# 改善箇所説明図

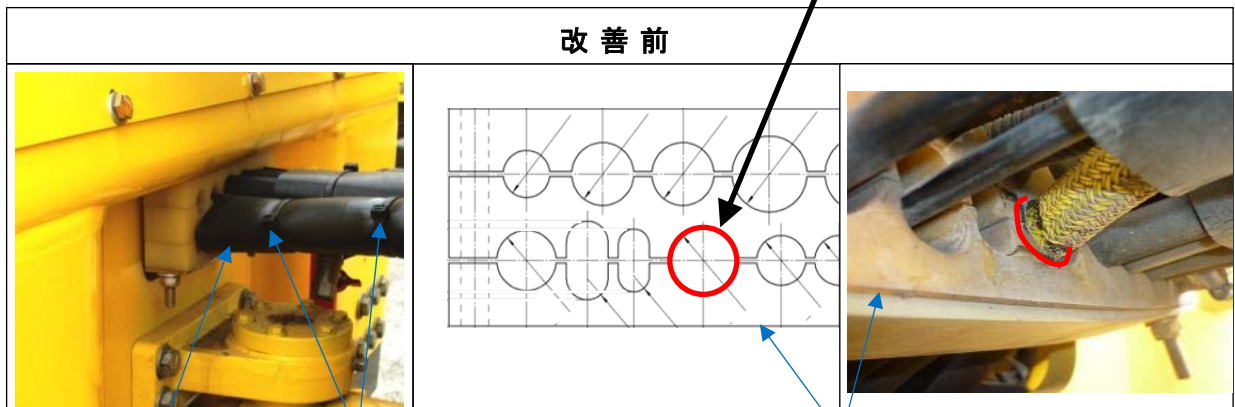
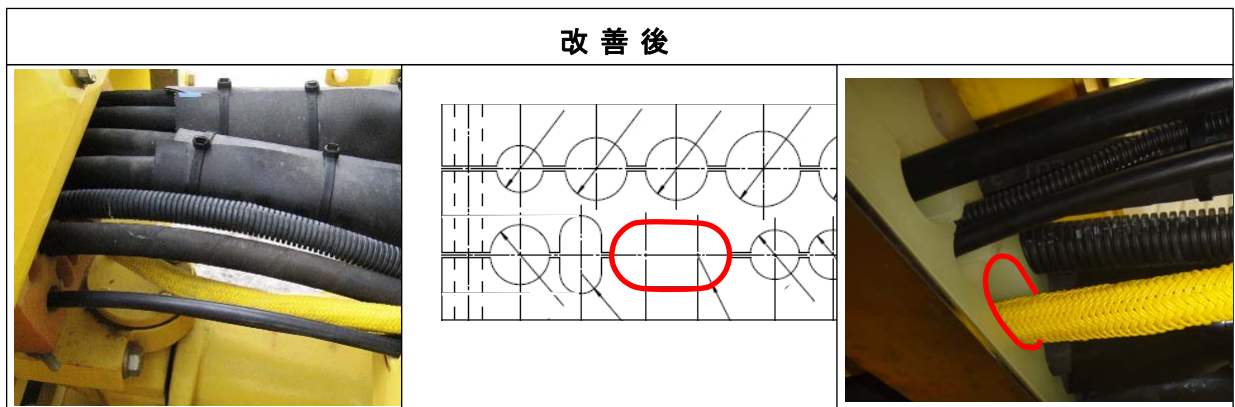
基準不適合発生箇所

車体屈折部に配索したワイヤハーネスにおいて、クランプの穴径が不適切なため、ワイヤハーネスとの隙間が適切に確保できておらず、車体屈折操作時のハーネスの可動性が損なわれる場合がある。そのため、そのままの状態で使用を続けると、ワイヤハーネスがクランプと過度に干渉することで損傷し、前照灯の不点灯、駐車ブレーキが意図せず作動し解除不能となる、エンジンが始動できなくなる等の不具合が発生するおそれがある。

全車両、ゴム製保護マットを取外し、クランプおよび結束バンドを対策品に交換する。また、交換作業時にワイヤハーネスの状態を点検し、損傷がある場合はワイヤハーネスを新品に交換する。

識別 : ゴム製保護マットが取外されていることにより識別する。
